POR MEDIO DE LA CUAL SE OTORGA UN PERMISO DE VERTIMIENTOS Y SE ADOPTAN OTRAS DETERMINACIONES.

4. Que funcionarios de la Cornare evaluando la información allegada por la parte interesada y con el fin de conceptuar sobre el permiso de vertimientos, se generó el informe técnico IT-04343-2026 del 23 de julio del 2026, en el cual se formularon las siguientes observaciones y conclusiones:

DESCRIPCIÓN DEL O LOS SISTEMAS DE TRATAMIENTO:

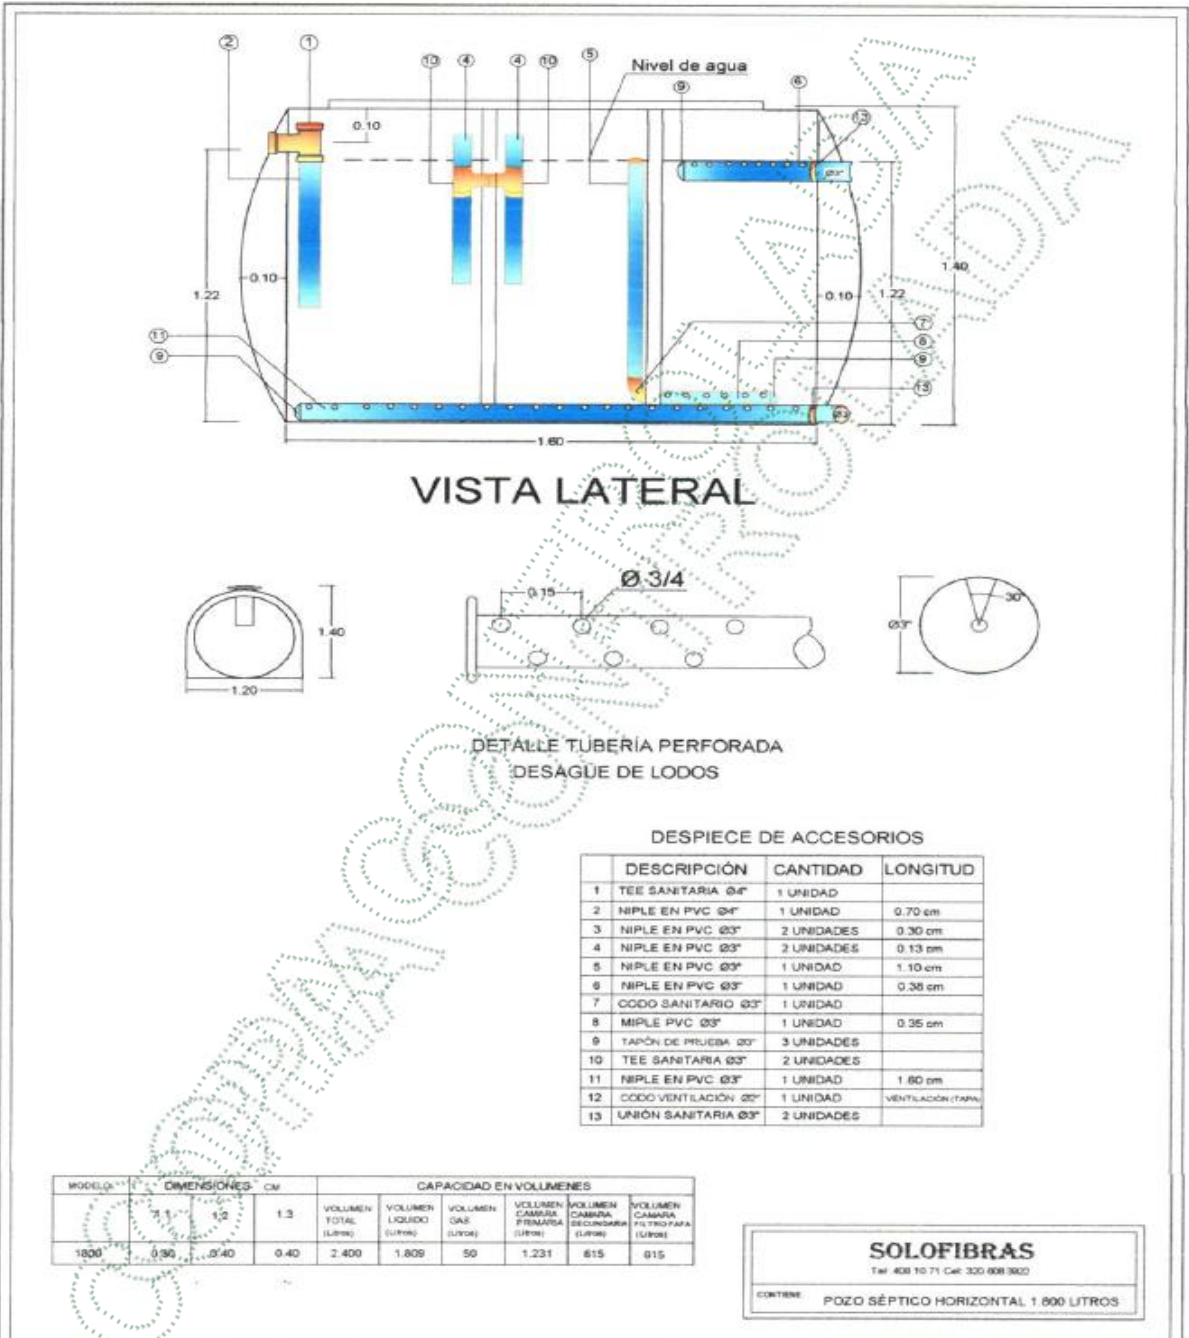
Con relación a las memorias de cálculo detalladas del proyecto, los STARD propuestos son adecuados para tratar las aguas generadas por la actividad existente ya que las dimensiones propuestas y diseño no presentan inconsistencias, la descripción del funcionamiento, manejo y mantenimiento del STARD es apropiada para el diseño y localización propuesta, y la naturaleza del vertimiento se describe de forma clara y precisa, siendo los sistemas propuestos adecuados para manejar los residuos que consiste en materia orgánica disuelta, particulada y suspendida (grasas)

Prueba de infiltración con doble anillo realizada

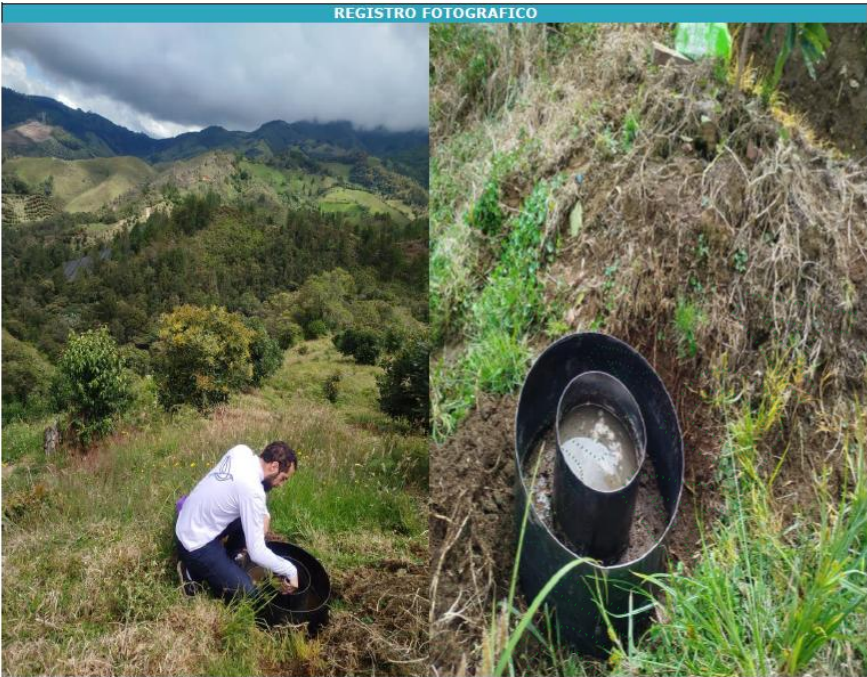
Punto de Vertimiento	Velocidad de Infiltración (mm/h)	Clasificación de la velocidad de infiltración	Taxonomía del suelo	Categorización de los límites máximos permisibles (
Área Principal	80	Moderada	Andisol	Tabla 1 categoría III

Diseño del Sistema de desactivación

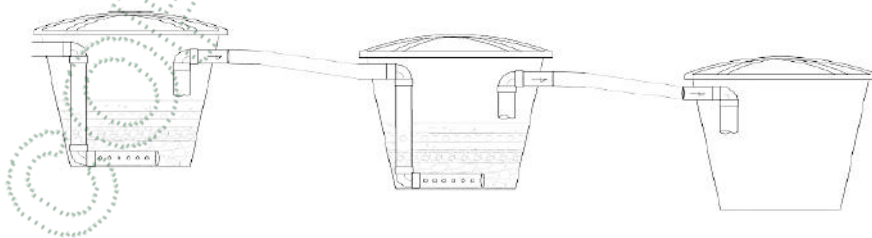
5. **Manejo de ARnD (Recirculación):** Las aguas no domésticas (ARnD) operan bajo el principio de **cero vertimiento**, siendo tratadas mediante STARnD con carbón activado y recirculadas al 100% en prelavados y humedecimiento de vías. Por ende, **NO requiere Permiso ni Concesión de Vertimientos para las ARnD**, pero sí el seguimiento a las medidas de gestión presentadas.
